立法會工務小組委員會2016年6月11日會議跟進事宜
183GK –為展開油麻地戲院第二期發展而在油麻地巧翔街
重置上海街垃圾收集站及露宿者服務單位的工程

立法會工務小組委員會
2016年6月11日會議跟進事宜

補充資料
183GK －為展開油麻地戲院第二期發展
而在油麻地巧翔街重置
上海街垃圾收集站及露宿者服務單位的工程

Appendix I 附錄一

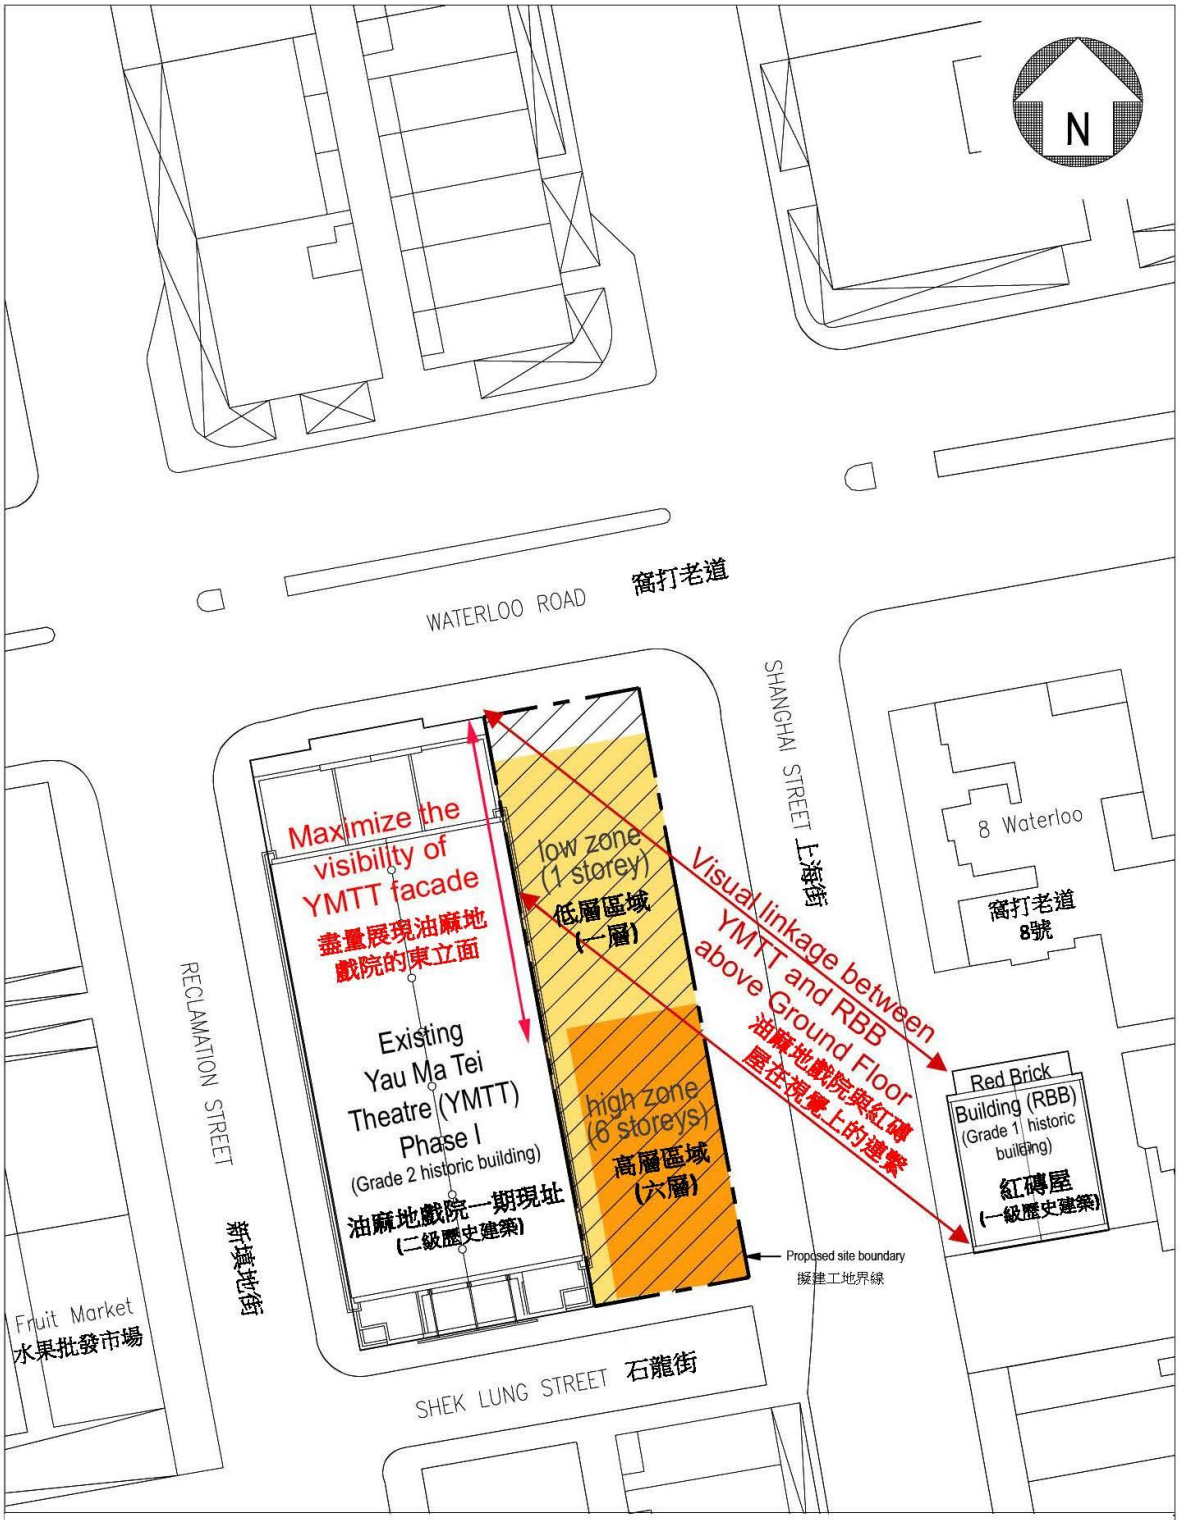
當局基於甚麼理由(包括法例要求或工程／規劃限制方面的考慮)：(i)排除在上海街原址的油麻地戲院二期工程重置露宿者服務單位；(ii)訂下有關用地未來的建築物不得超過六層此限制?

2. 「城市規劃委員會」(下稱「城規會」)於 2010 年將建築物高度限制納入《油麻地分區計劃大綱草圖》，為油麻地區的發展或重建提供指引。油麻地戲院二期工地(即現時上海街垃圾收集站及露宿者服務單位的位置)位於現時《油麻地分區計劃大綱草圖》上的「政府、機構或社區」地帶。雖然該大綱草圖並沒有訂明此地帶的地積比率上限，但有訂明地帶內的發展和重建計劃必須符合不高於六層的建築物高度限制，或現有建築物的高度，兩者中以數目較大者為準。

3. 城規會為「政府、機構或社區」地帶制訂建築物高度限制時，其中考慮的因素包括利用有關「政府、機構或社區」地帶給予城市有舒緩的空間；有關地帶在空間和視覺上在稠密發展的市區可發揮緩解作用；保護作為二級歷史建築物的油麻地戲院的文化環境，以及反映當時已知的發展計劃和用途

的性質。考慮上述因素後，城規會將有關地點的建築物高度限制訂定為六層，以在景觀上配合毗鄰作為二級歷史建築物的油麻地戲院(高度限制為一層)。就建築物保育方面，油麻地戲院二期的設計會盡量讓油麻地戲院的東面立面不受阻擋地展現出來。為符合大綱圖所訂明的高度限制及兼顧保育要求，油麻地戲院二期工地北面部份的建築物會維持一層高，提供適當的空間擴建油麻地戲院大堂及洗手間；而工地南面部份則將建至六層，以提供二期所需的設施。這樣便能讓油麻地戲院一期的東面立面盡量展現給市民欣賞，使紅磚屋及油麻地戲院一期(分別被評為一級及二級歷史建築)有視覺及空間上的連接，構成一個整體性的文化保育建築群。有關平面示意圖載於**附錄一**。

剖面圖 "A-A"
SECTION "A-A"

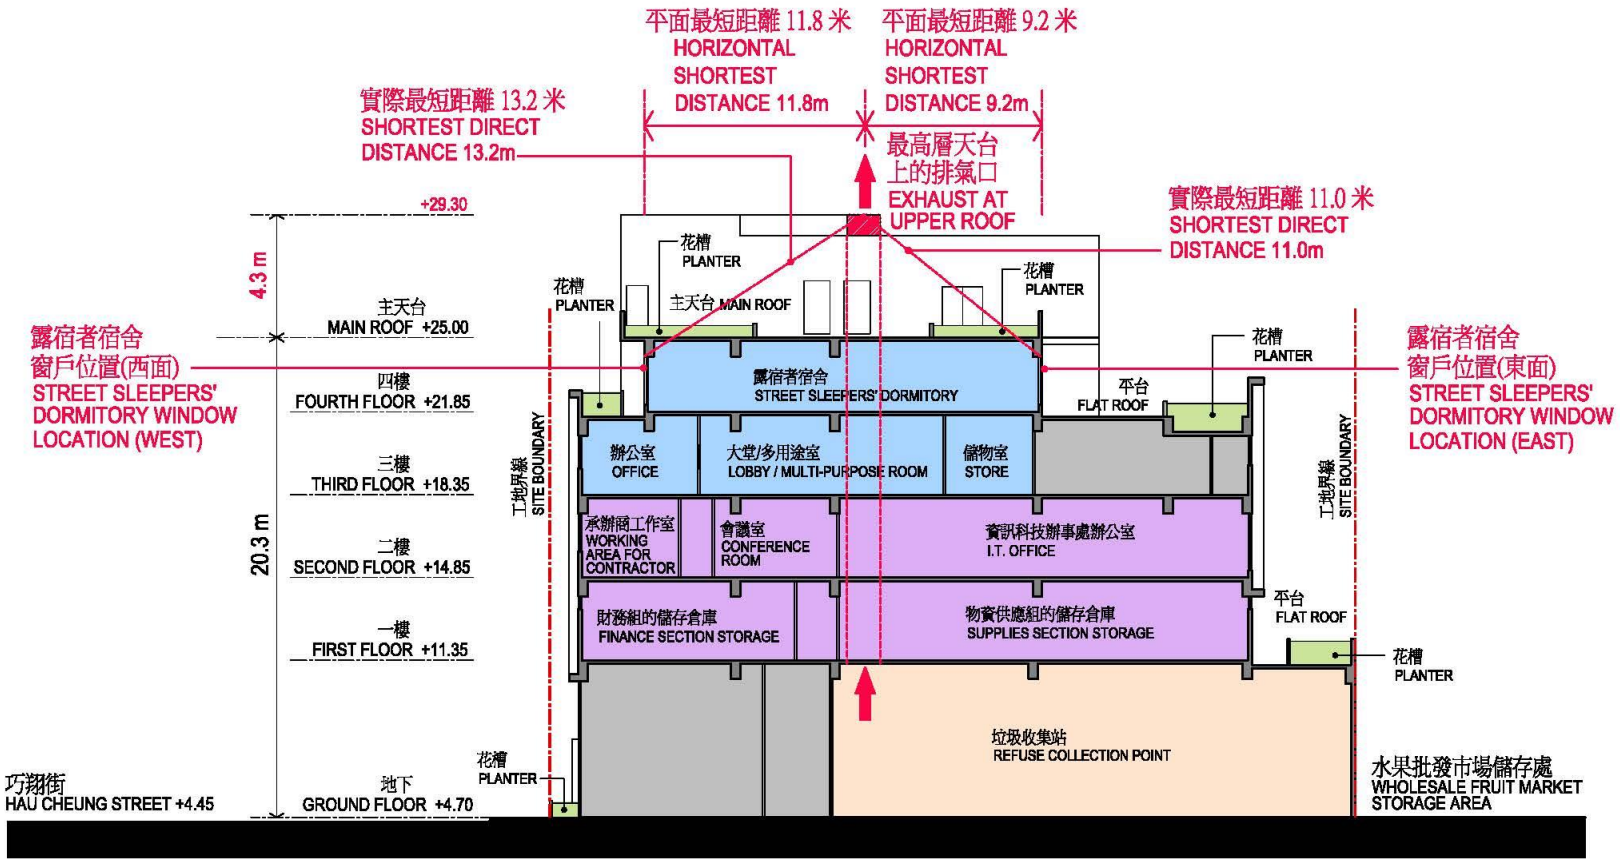
當局曾否在本港的垃圾收集站，使用擬在巧翔街的重置垃圾收集站安裝的除臭系統？若有，該等垃圾收集站的位置和除臭成效為何？

6. 巧翔街垃圾收集站將同樣裝設水劑滌氣除臭系統及活離子空氣淨化機。經處理後而排放的空氣，其空氣質素會符合環境保護署(下稱「環保署」)要求的標準，並會於天台最高位置(即升降機機房頂)的排氣口以相當速度向上排放；排氣口位置設計已經過詳細計算，排氣口會遠離四樓露宿者之家的

窗戶(排氣口與東面窗戶平面最短距離為 9.2 米，與西面窗戶平面最短距離為 11.8 米)，有關位置的剖面圖載於附錄二。

地下平面圖
G/F PLAN

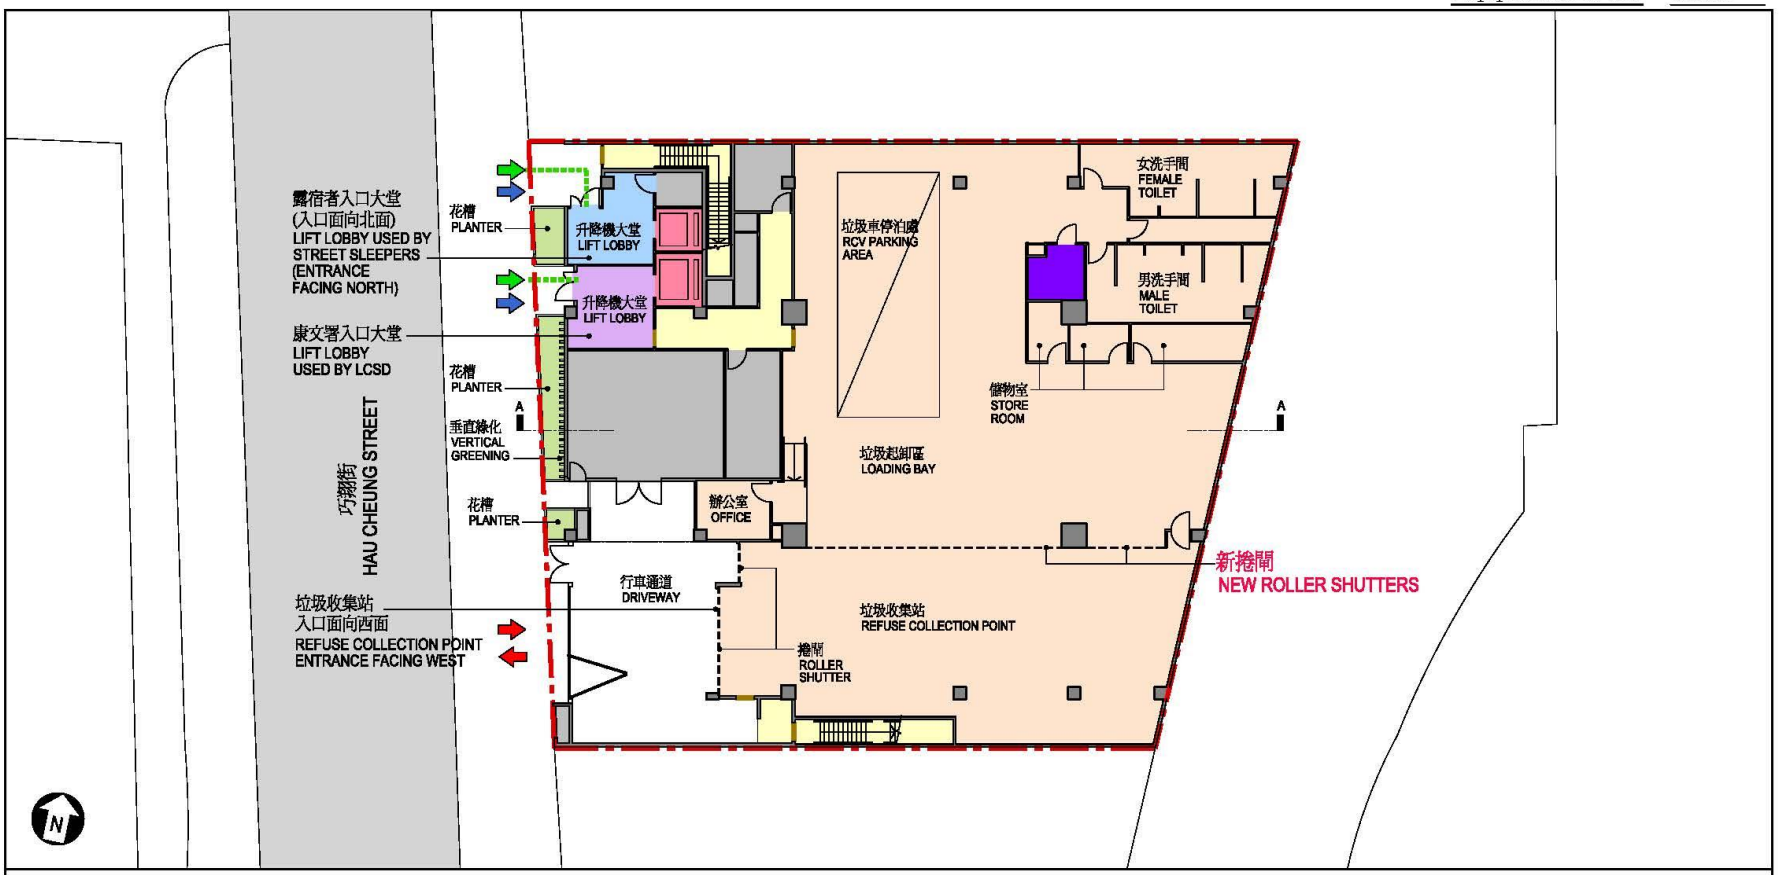
巧翔街的重置垃圾收集站是否採用雙重門的設計？若否，理由為何？以及當局會否考慮採用雙重門的設計？

7. 如上文所述，食環署近年新建的垃圾站內的現代化除臭設施效果良好，加上食環署的垃圾收集車均為全密封式設計，故現時垃圾收集站的標準設施並沒有加裝「雙重門」的需要。但因應這項重置工程的特殊情況以及在現有空間容許和技術可行的情況下，垃圾收集站內可騰出獨立間隔空間，加設額外捲閘以作雙重門設置，加設雙重門後的地下平面圖載於附錄三。
